Modulo per la presentazione delle osservazioni per i piani/programmi/progetti sottoposti a procedimenti di valutazione ambientale di competenza statale

ID: Codice procedura (ID_VIP/ID_MATTM): 12691

“Progetto di un impianto eolico denominato “Pitigliano” ubicato nei comuni di Pitigliano (GR) e Sorano (GR) costituito da 20 (venti) aerogeneratori di potenza nominale 7,0 MW per un totale di 140,0 MW con relative opere connesse ed infrastrutture indispensabili”

TESTO DELLE OSSERVAZIONI

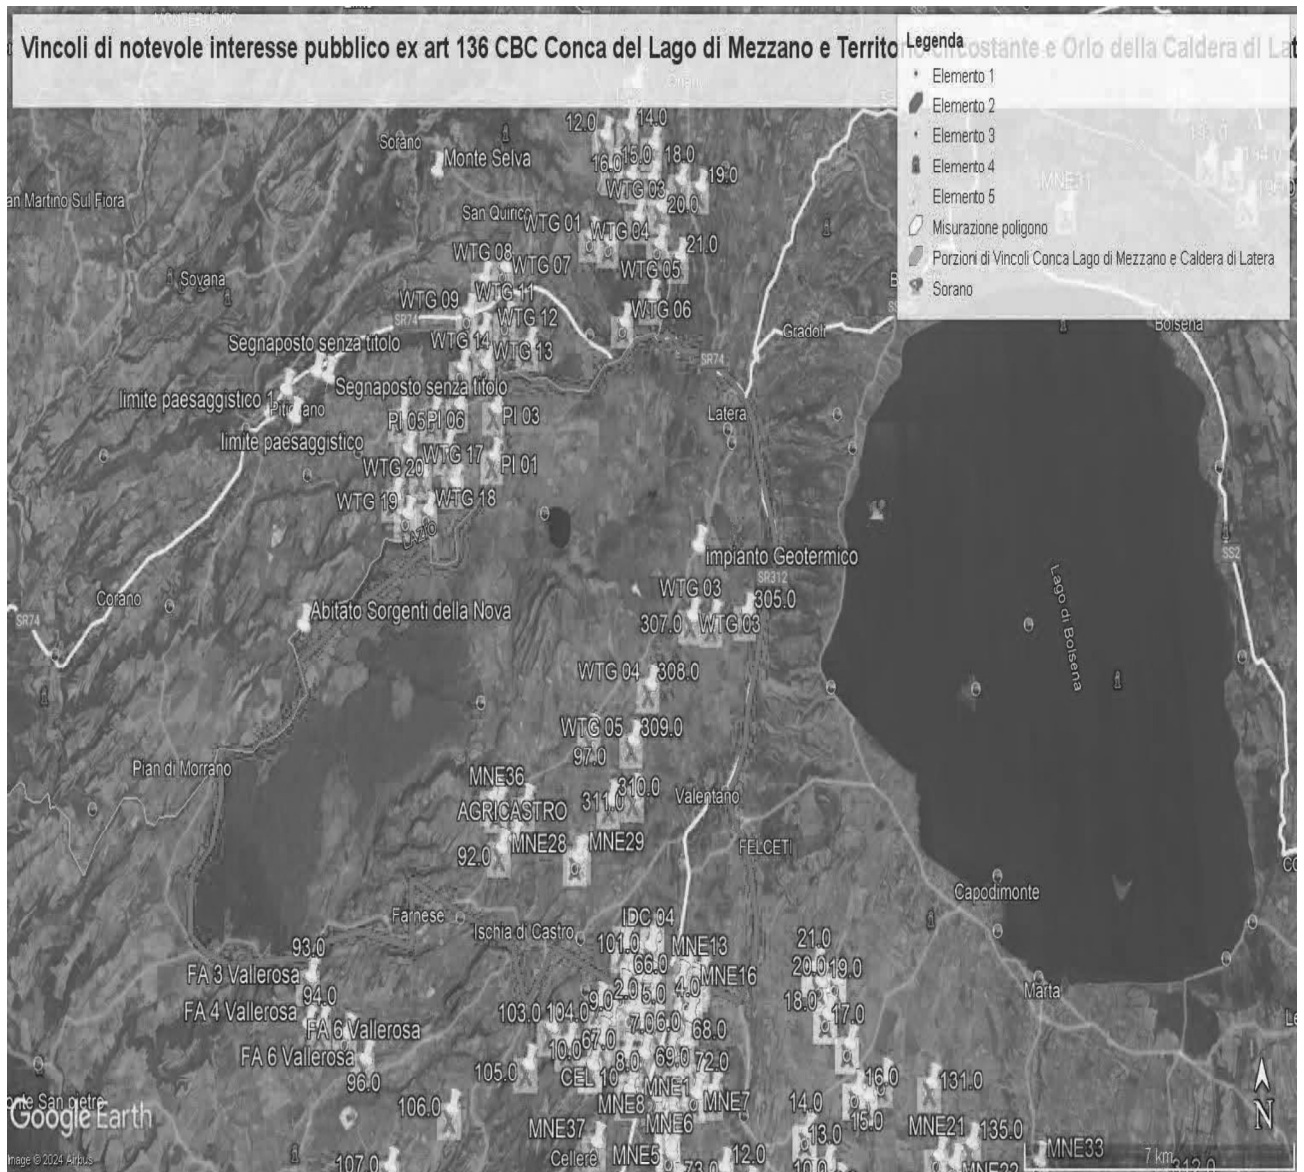
Al contrario si evidenzia che l'impianto eolico industriale citato non solo ricadrebbe con tutti e 20 gli aerogeneratori all'interno delle fasce di rispetto di 3 km di due vincoli paesaggistici di notevole interesse pubblico esistenti nella Regione Lazio e con una parte di essi nel vincolo paesaggistico del Centro abitato di Sorano (GR) quindi in aree non idonee all'installazione di impianti di energia rinnovabile. Addirittura, alcuni aerogeneratori sarebbero ubicati a poche centinaia di metri dai perimetri dei due vincoli paesaggistici laziali ex art 136 del CBC.

Come è illustrato nell'immagine si ribadisce che l'impianto industriale "Pitigliano" ricade completamente all'interno delle fasce di rispetto dei due vincoli di notevole

interesse pubblico e lambisce quelle di un terzo vincolo e quindi come affermato dal Consiglio di Stato nelle sentenze citate, l'impianto è insediato in area non idonea ai sensi dell'art. 20 comma 8 lettera c quater del D.Lgs. n. 199/2021 e ss.mm.ii al contrario di quanto sostiene la proponente.

IMMAGINE n. 2 Impianto eolico industriale “Pitigliano” e distanze aerogeneratori dai Vincoli della Conca del Lago di Mezzano...

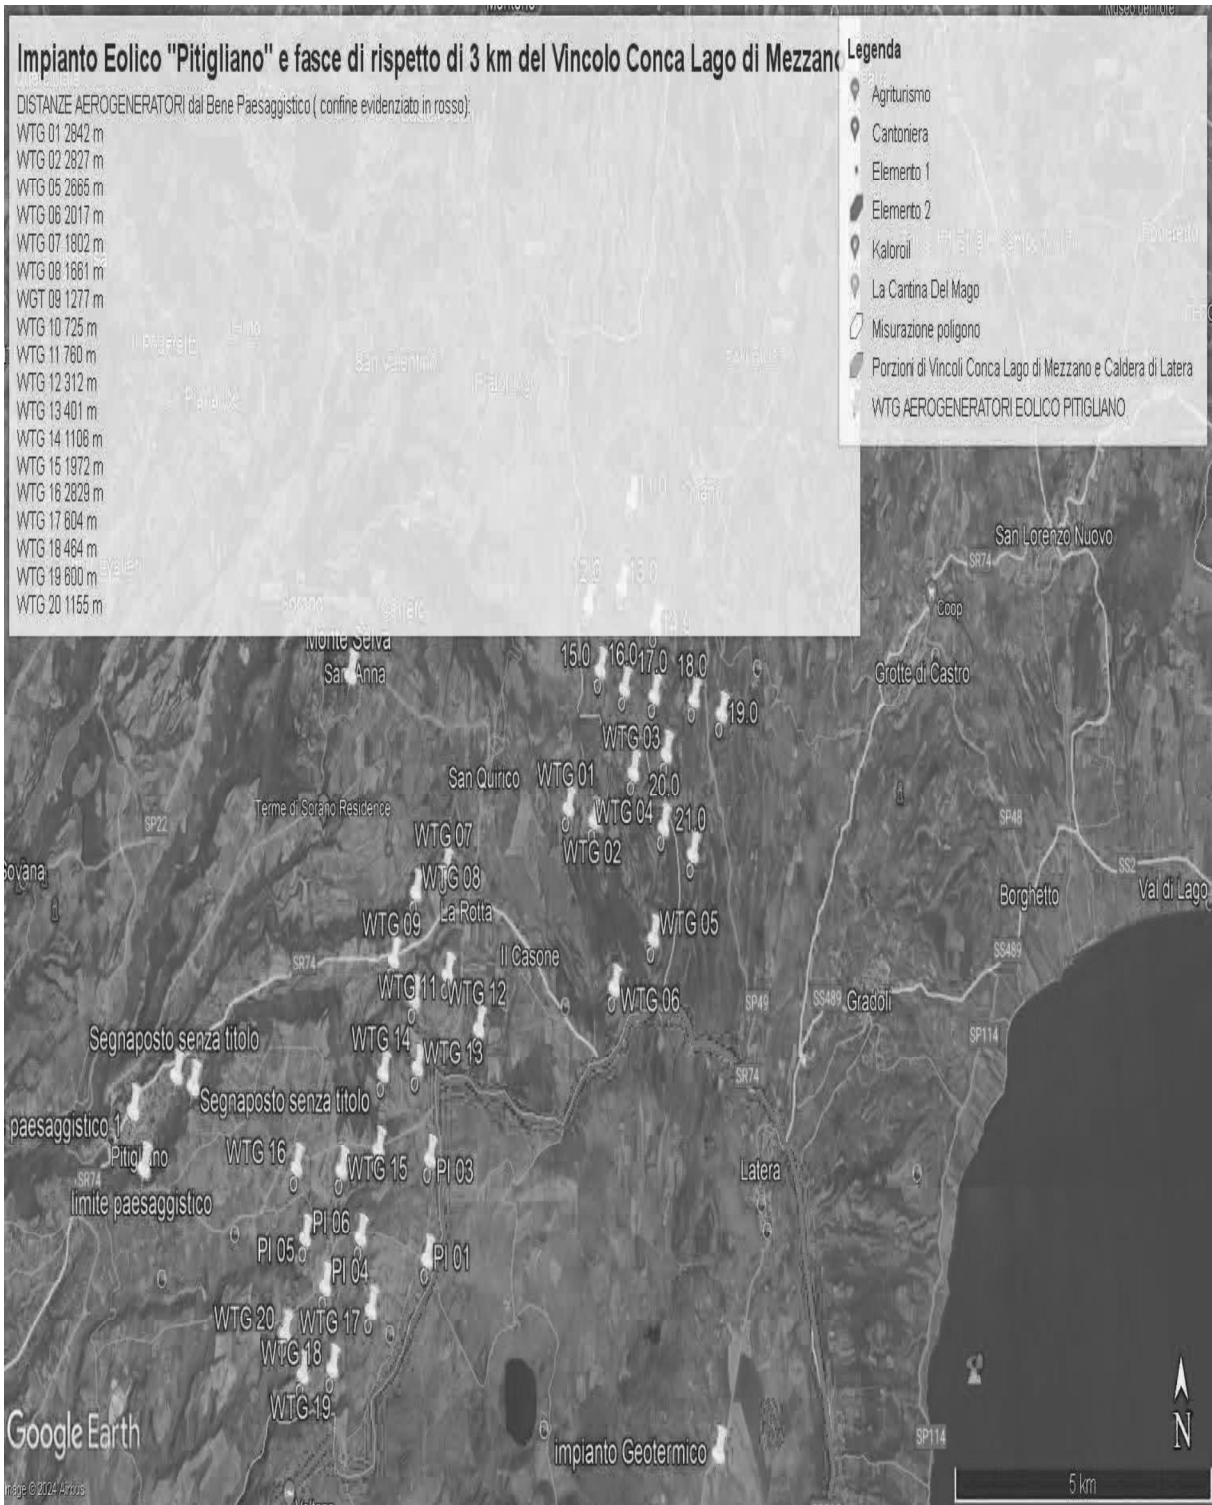
Inoltre, come sostiene la Proponente parte dell'impianto si verrebbe a trovare a 3,5 km dal centro abitato di Sorano. Infatti, tre degli aerogeneratori WTG 08, 09, 10 sono addirittura all'interno delle fasce di rispetto dei 3 km del suo vincolo paesaggistico di notevole interesse pubblico ex art 136 del CBC. Si evidenzia che così si crea
